**Avis délibéré de l'Autorité environnementale sur
l'aménagement de la desserte de Digne-les-Bains par la
RN 85 et sur la mise en compatibilité des documents
d'urbanisme de Malijai, Mallemoisson et Aiglun (04)**

n°Ae : 2017-64

Figure 2 : synoptique de la solution retenue (source : dossier)

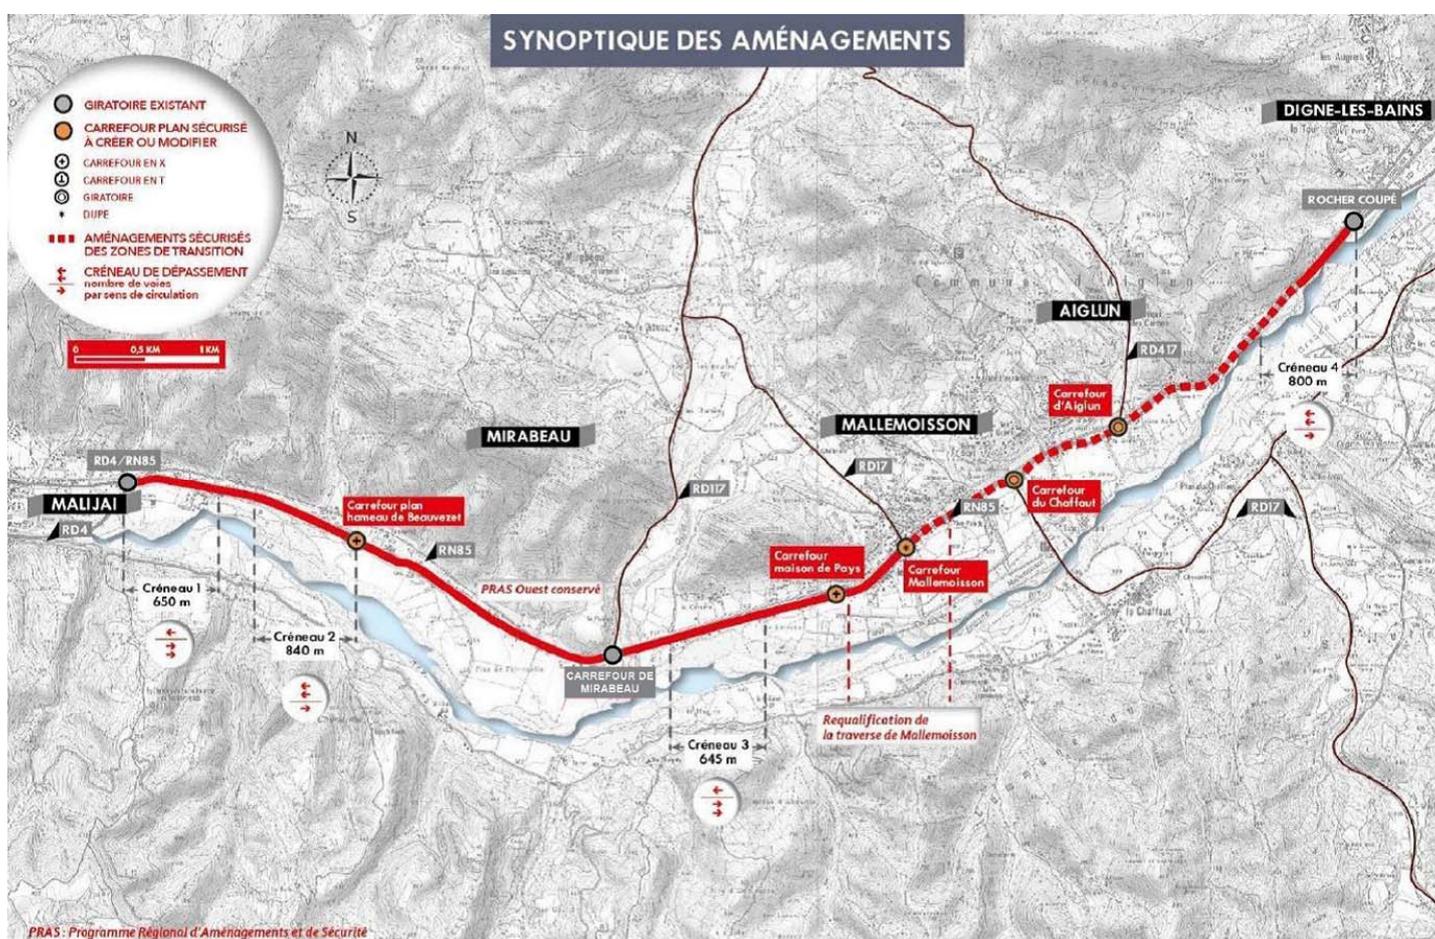
L'amorce des rétablissements routiers figure sur les cartes des carrefours présentées dans le dossier, mais ils ne sont pas décrits et leur tracé, même sommaire, n'est pas présenté. Les rapporteurs ont pourtant pu consulter une simulation vidéo présentant l'ensemble du projet et de ses rétablissements routiers. Il leur a été indiqué par oral que le linéaire total des rétablissements routiers représentera 9,5 km environ, ce que le dossier ne mentionne pas. Une partie substantielle

L'Ae recommande de compléter la présentation du projet par une description des voiries de rétablissement au niveau de détail actuellement disponible, et de faire porter l'étude d'impact sur l'ensemble du projet constitué du réaménagement de la RN 85, des voiries de rétablissement et des travaux financés dans le cadre du PRAS.

Figure 3 : zones humides identifiées par le conservatoire des espaces naturels de PACA (source : dossier)

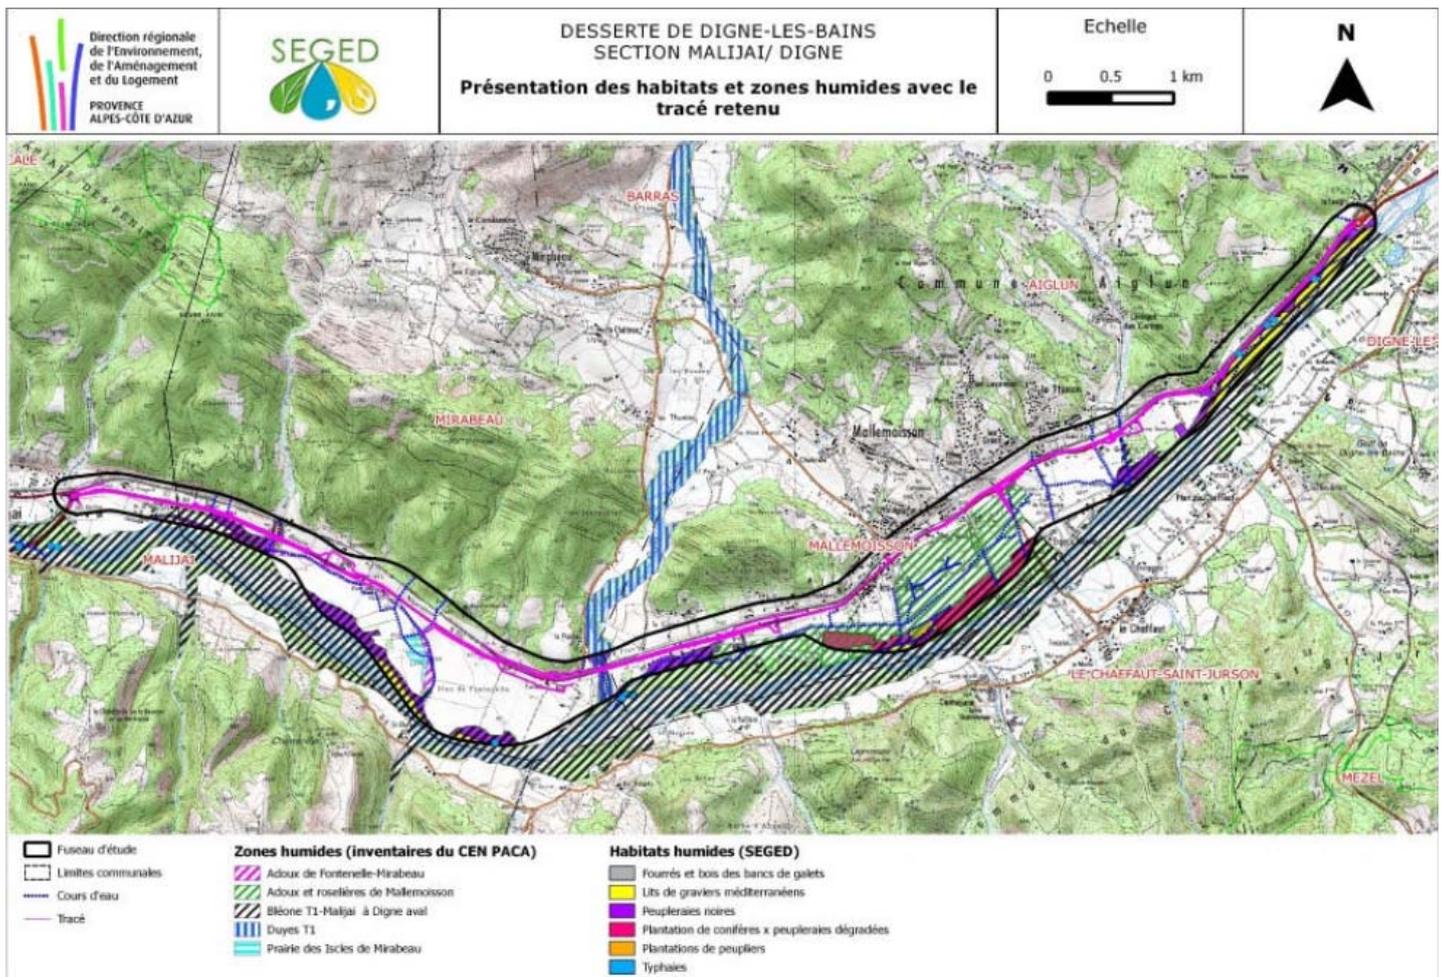
La cartographie des zones humides présentée est tirée de la bibliographie et des habitats recensés. Elle repose sur le seul critère phytosociologique⁵, alors que de nombreuses parcelles du champ d'expansion des crues des cours d'eau sont cultivées. La réalisation de sondages pédologiques est nécessaire pour compléter cette cartographie, dont l'échelle est par ailleurs trop petite pour les études détaillées du projet.

L'Ae recommande de compléter l'évaluation des zones humides par des sondages des sols, et d'en affiner les contours pour pouvoir évaluer les impacts du projet sur ces zones.
